## **Additif 47 – Règlement ONU n° 48**

### **Révision 12 – Amendement 13**

Complément 16 à la série 06 d'amendements – Date d'entrée en vigueur : 4 janvier 2023

### **Prescriptions uniformes relatives à l'homologation des véhicules en ce qui concerne l'installation des dispositifs d'éclairage et de signalisation lumineuse**

*Annexe 1, point 9.22, lire :*

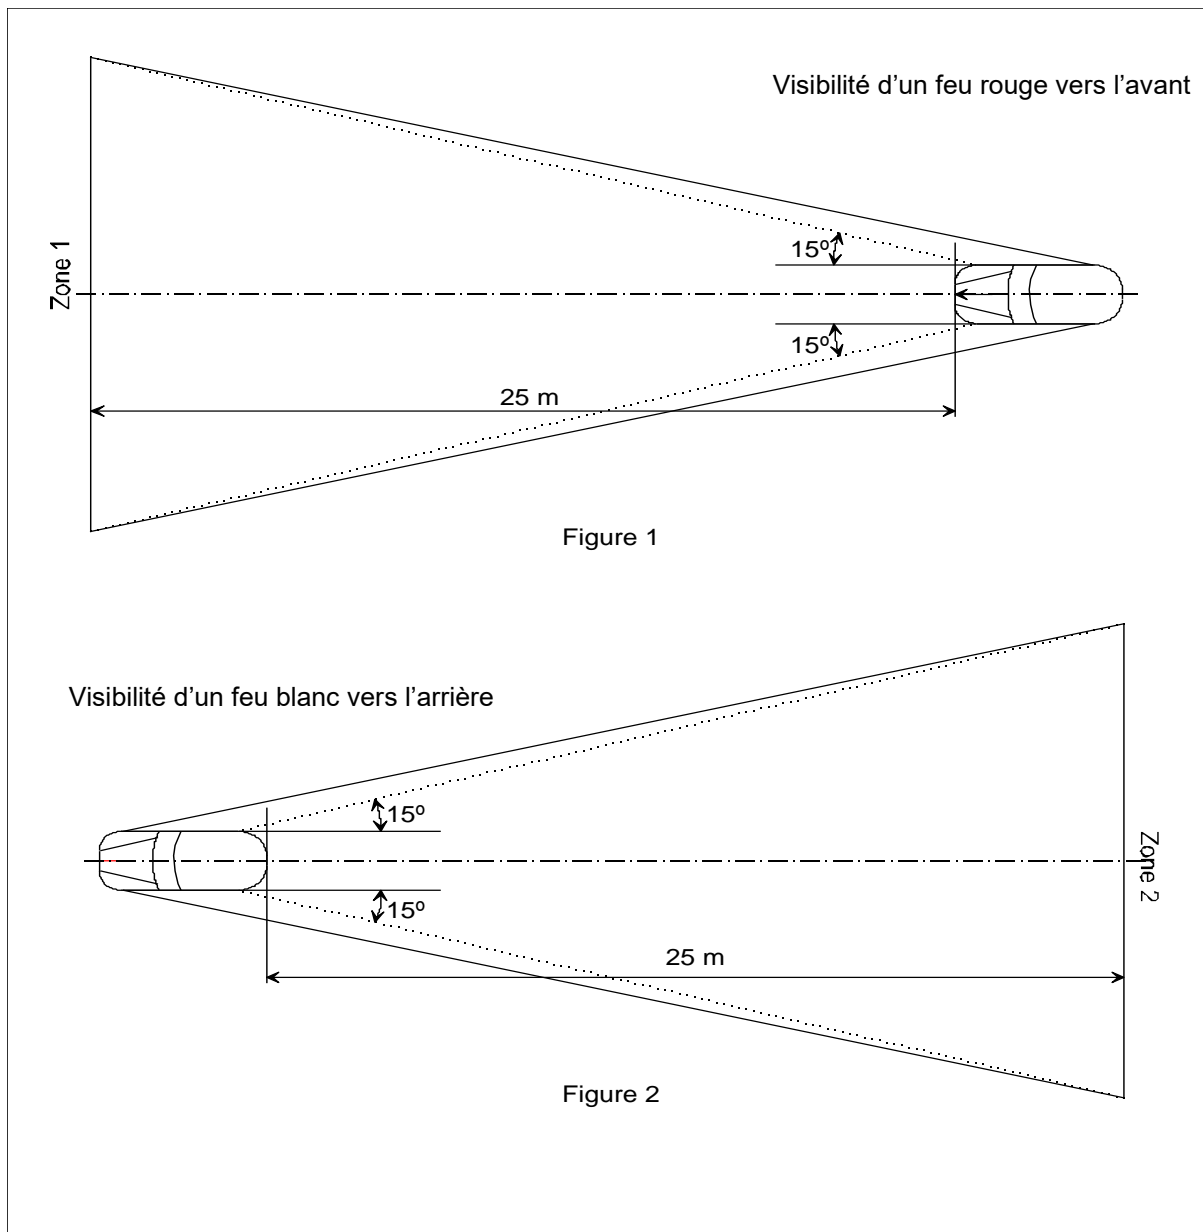
« 9.22	Système d'éclairage avant adaptatif (AFS) :	oui/non <sup>2</sup>
9.22.1	Faisceau de route adaptatif (ADB)	oui/non <sup>2</sup>
9.22.1.1	ADB + Fonction de projection du système d'aide à la conduite	oui/non <sup>2</sup> ». ».

## « Annexe 4

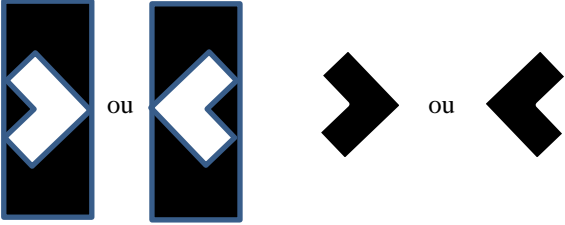
Dans leurs plans respectifs, les zones 1 et 2 explorées par l'œil de l'observateur sont limitées :

- En hauteur, par deux plans horizontaux respectivement à 1 m et à 2,20 m au-dessus du sol ;
- En largeur, par deux plans verticaux formant respectivement vers l'avant et vers l'arrière un angle de 15° vers l'extérieur par rapport au plan médian du véhicule et passant par le ou les points de contact de plans verticaux parallèles au plan longitudinal médian du véhicule et délimitant la largeur hors tout du véhicule. S'il y a plusieurs points de contact, le plus en avant correspond au plan avant, le plus en arrière correspond au plan arrière. ».
